泊発電所3号炉審査資料

資料2

# 泊発電所3号炉

## 防潮堤の設計方針について

止水目地設置概要 (A-A' 断面)

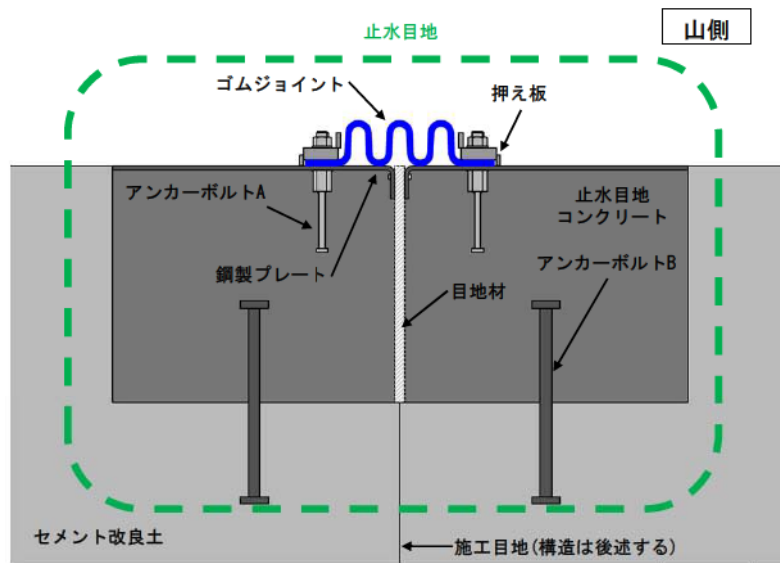
セメント改良土間の施工目地に設置される止水目地について、セメント改良土の特性を踏まえ、構造成立性を説明すること。

- 施工目地から津波が流入することを防止するため、施工目地には止水目地を設置する。
- 止水目地は、津波漂流物の衝突による損傷を防止するため、防潮堤の山側に設置する。
- 止水目地の上端は防潮堤の天端高さとし、下端は基準地震動Ssによる沈下後の敷地地盤高さから1m以上根入れした深さとする。
- 止水目地の構造は、セメント改良土に一体化させた止水目地コンクリートに鋼製部材 (アンカーボルトA、押え板及び鋼製プレート) でゴムジョイントを固定する構造である。セメント改良土と止水目地コンクリートは、アンカーボルトBで一体化する。
- 今回は止水目地の構造概要及び評価方針を示し、今後、設置変更許可段階で構造成立性を説明する。

### 【見直し前（第1032回審査会合説明内容）】

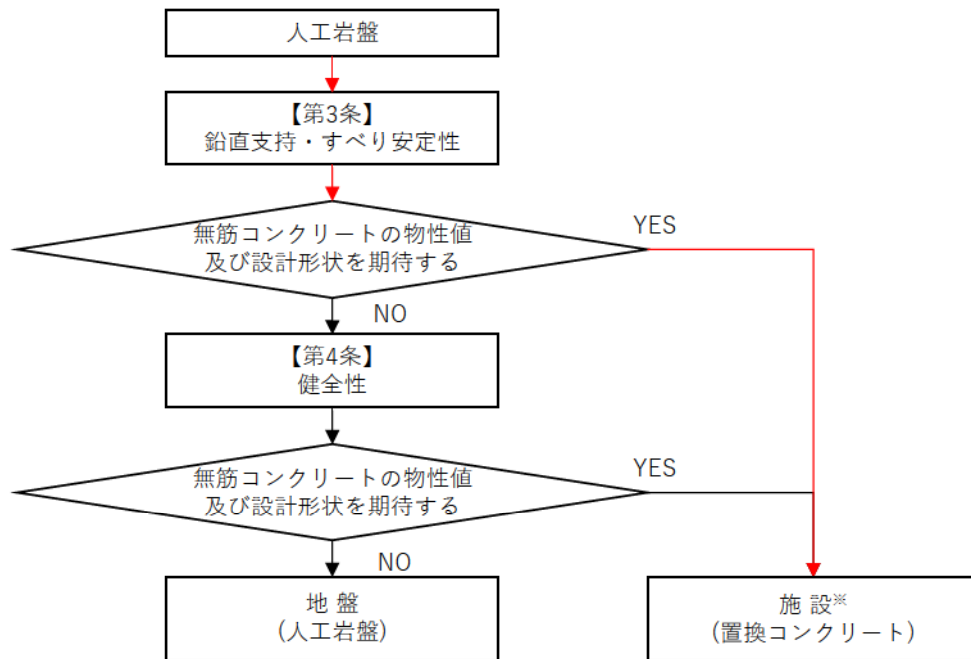
人工岩盤の施設又は地盤の位置付けについて、その根拠を明確にした上で区分の妥当性を説明すること。

- これまで、セメント改良土下部の人工岩盤に期待する役割は、鉛直支持及びすべり安定性であることから、『地盤』として整理してきた。
- ただし、人工的に構築するものに対して、止水性の確保が必要と考え、「○：施設の役割を維持するために設計に反映する項目」とした。
- 今回、各部位の具体的な役割を整理する表において、『津波防護施設（以降、『施設』とする）』・『地盤』の区分の根拠を以下のとおり整理した。
  - 「◎：要求機能を主体的に満たすために設計上必要な項目」については、設計上、部位に物性値及び設計形状を期待するものとして整理した。
  - 「○：施設の役割を維持するために設計に反映する項目」については、設計上、部位に周辺地盤相当の物性値を期待するものとして整理した。
